**Parco Regionale delle Alpi Apuane
Settore Uffici Tecnici**

**Provvedimento Autorizzatorio Unico Regionale
(art. 27 bis del Dlgs 152/2006)**

Progetto di coltivazione della cava "Coltelli"

PROGETTO DI COLTIVAZIONE DELLA CAVA Coltelli
Rapporto interdisciplinare

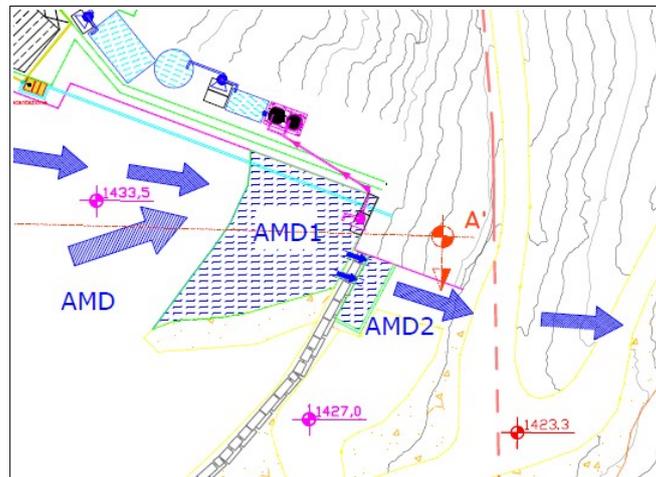
Nell'elaborato si fornisce un valore relativo al volume delle AMPP di 77 mc e si riporta che il sito estrattivo *“non sarà percorso solo dalle acque meteoriche dilavanti che cadono sulla superficie scolante relativa all'area estrattiva in oggetto, ma anche da quelle derivanti zone di monte vergine sovrastanti i fronti e le tecchie”*. Si evidenzia che questo aspetto è affrontato espressamente nel documento PR15 allegato al PRC (scheda 1, Acque Meteoriche Dilavanti), che prevede l'intercettazione delle acque meteoriche esterne a monte dell'ingresso in cava, al fine di minimizzare il quantitativo di AMD da gestire e di prevenire la miscelazione di acque meteoriche non contaminate con acque di dilavamento di area estrattiva. Non viene fornita una descrizione del recapito delle acque meteoriche “esterne” e una quantificazione del loro volume, tale informazione è necessaria al fine di valutare se il volume delle vasche di raccolta delle AMPP sia adeguato.

Le AMPP finiscono in una vasca denominata AMD1 di cui non vengono fornite le caratteristiche

Dalla planimetria, di cui si allega un estratto, risulterebbe un rilascio di AMD dalla vasca AMD 2 che potrebbe essere di acque miscelate e pertanto necessiterebbe di specifica autorizzazione.

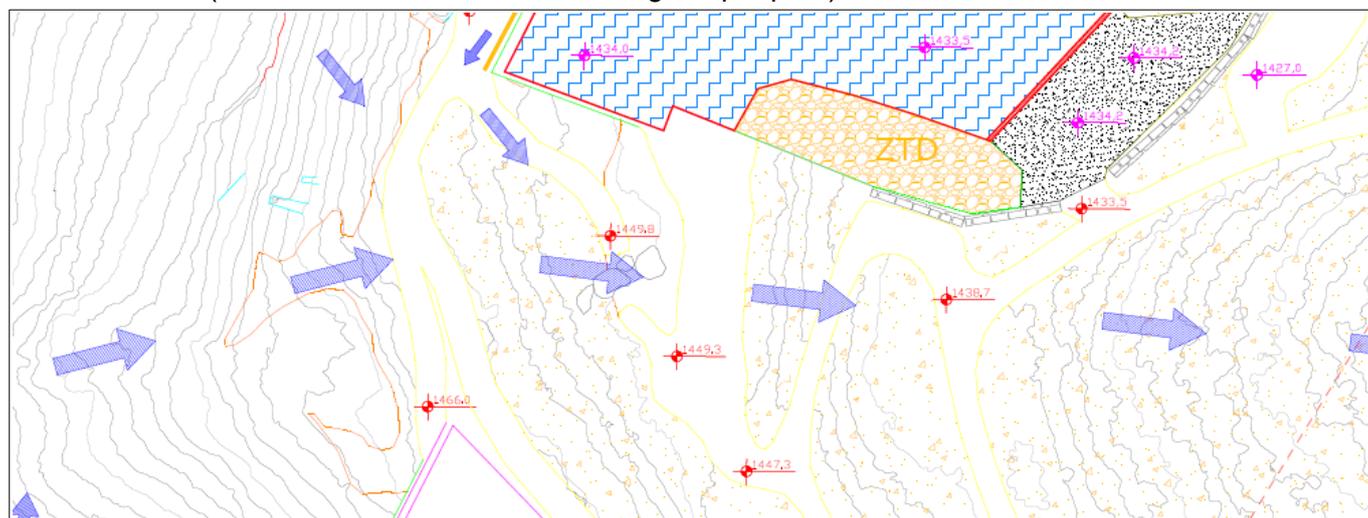
Nella planimetria (file CICLOA~1-signed.pdf.p7m) fra le vasche AMD1 e AMD2 resta presente un segno (due linee tratteggiate parallele), che non viene identificato in legenda, che potrebbe indicare ancora un passaggio diretto il cui significato deve essere chiarito.

Le acque di versante lato sud-ovest non sono allontanate prima dell'immissione nel sito ma, attraversando il versante e le strade di cantiere vengono immesse nell'ambiente a valle della cava dopo averla dilavata (vedi estratto da file CICLOA~1-signed.pdf.p7m)

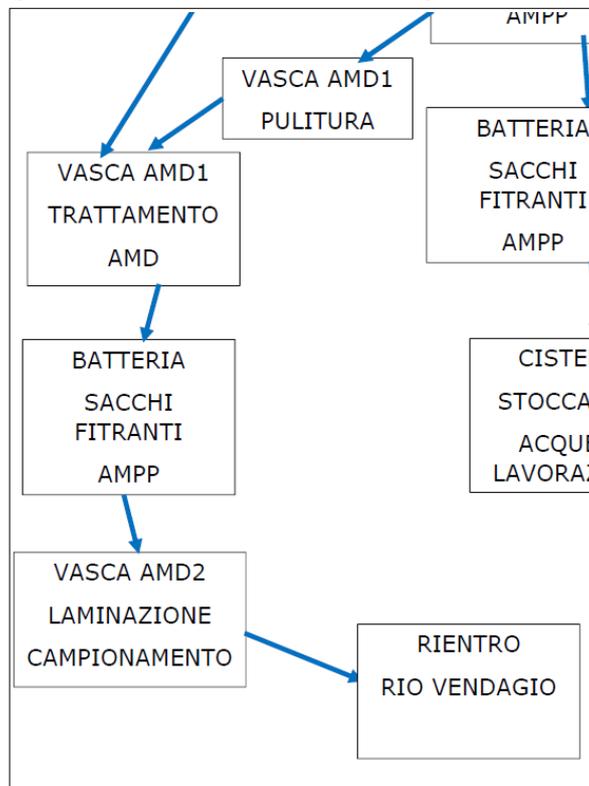
Nel precedente contributo era stato richiesto che nella documentazione venisse "allegata una **tabella riassuntiva di tutte le vasche presenti nel sito** con le rispettive caratteristiche costruttive (interrata/fuori terra, volume) e funzionali (accumulo, trattamento provenienza del refluo) e uno **schema a blocchi dell'impianto**". Si rileva che la tabella delle vasche non è presente nelle ultime integrazioni.

Relativamente allo schema a blocchi, una sua valutazione conferma che, in base a quanto contenuto nel PGAMD, si genera uno scarico quanto meno di AMPP (vedi estratto) se non anche di acque di lavaggio di aree esterne, e quindi "industriali" ai sensi della parte III del TUA.

Nel complesso, la gestione delle AMD così come descritta, non garantisce con certezza la separazione delle AMPP dalle successive e prevede la presenza di uno scarico di AMPP e/o di acque industriali (lavaggio aree esterne).
